改善箇所説明図

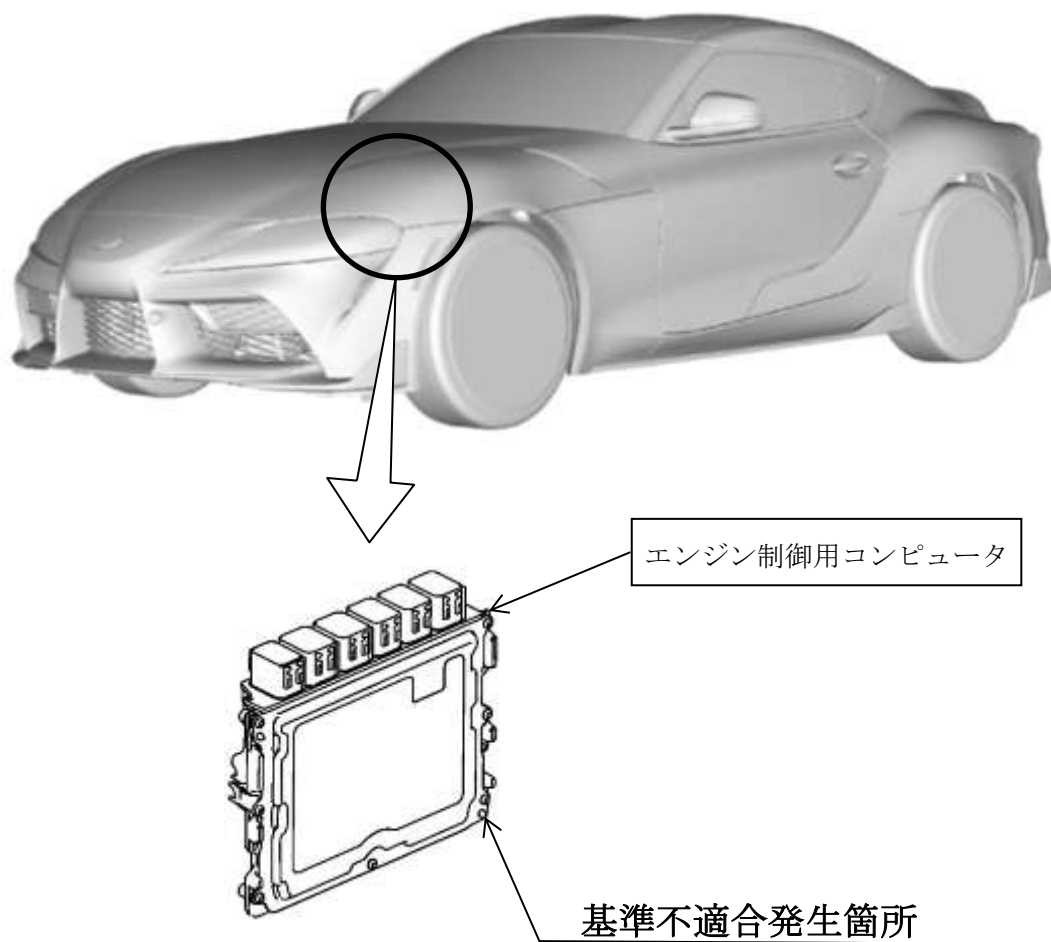
エンジン制御用コンピュータにおいて、制御プログラムが不適切なため、始動直後にエンジンを停止する等の操作により、エンジンに逆回転方向の力が加わり、バキュームポンプ内の潤滑油が逆流して構成部品が損傷することがある。そのため、倍力作用が損なわれて制動停止距離が伸びるおそれがある。

全車両、エンジン制御用コンピュータのプログラムを対策仕様に修正する。

識別：改善済車両には車台番号打刻のハイフン位置下部に黄色ペイントを塗布する。
